**Mission régionale d'autorité environnementale
ÎLE-DE-FRANCE**

**Avis délibéré
sur le projet immobilier Quai de Châtillon
à Viry-Châtillon (91)**

**N°MRAe APJIF-2022-065
en date du 08/09/2022**

Illustration 5: Pour mémoire, carte (Bruitparif) présentée par l'Autorité environnementale dans son avis précédent, exposant le cumul des pollutions sonores sur le terrain.

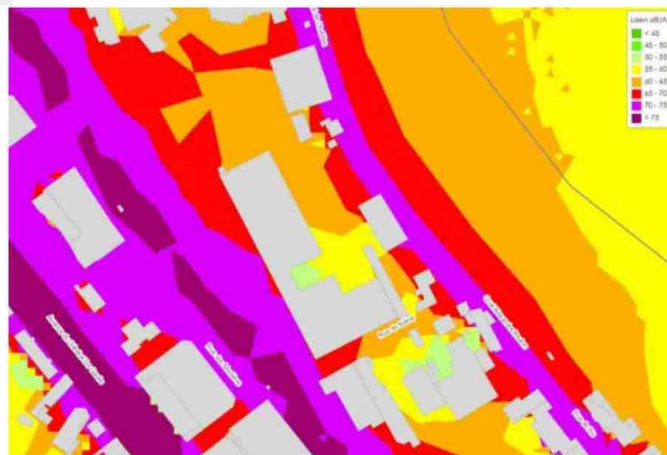
- caractériser le bruit généré par la voie ferrée et de modéliser les nuisances sonores en provenance de la voie ferrée et du quai Châtillon ;
- évaluer les enjeux sanitaires potentiels et proposer des mesures pour atténuer l'impact des pollutions sonores sur les futurs habi-

Aucun élément nouveau n'a été apporté malgré l'acuité de la pollution sonore.

(6) L'Autorité environnementale recommande à nouveau de :

- caractériser le bruit généré par la voie ferrée et de modéliser les nuisances sonores en provenance de la voie ferrée et du quai Châtillon ;
- évaluer les enjeux sanitaires potentiels et proposer des mesures pour atténuer l'impact des pollutions sonores sur les futurs habi-
